改善箇所説明図

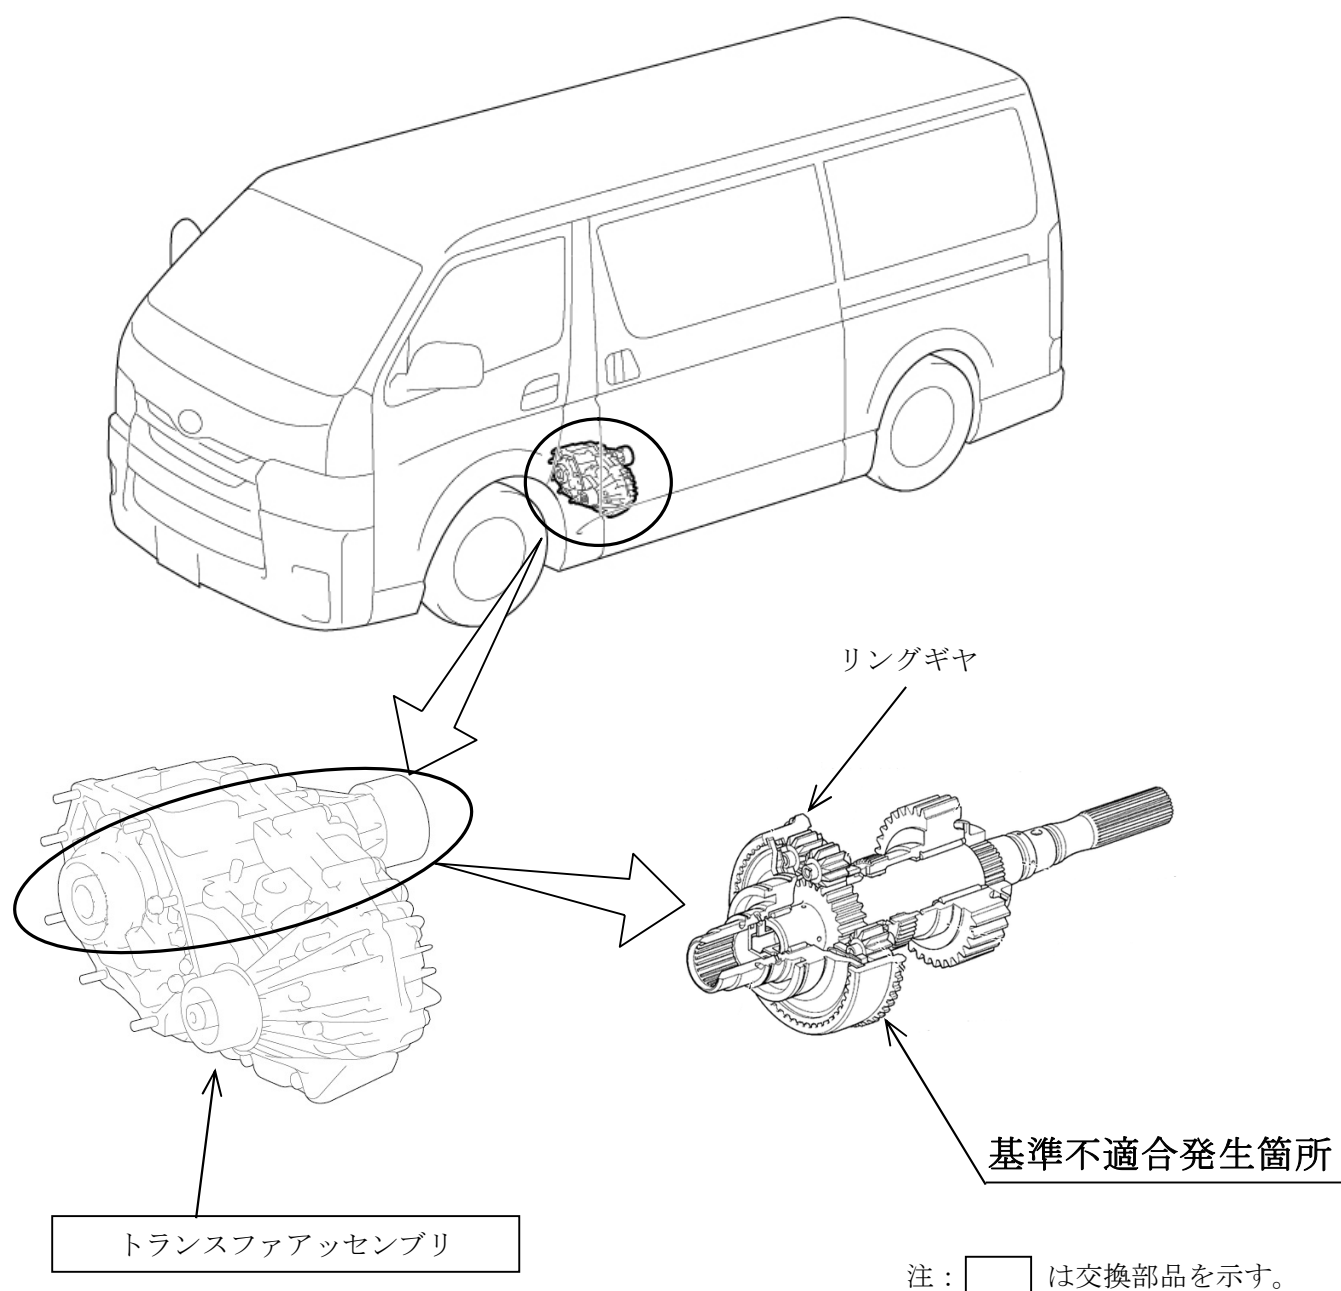
四輪駆動車用トランスファのリングギヤにおいて、熱処理が不適切なため、ギヤの強度が不足しているものがある。そのため、急発進等の高負荷運転を繰り返すとギヤが破損し、走行不能となるおそれがある。

全車両、トランスファアセンブリを良品に交換する。

識別：改善済車両には車台番号打刻の番号中央下部に黄色ペイントを塗布する。
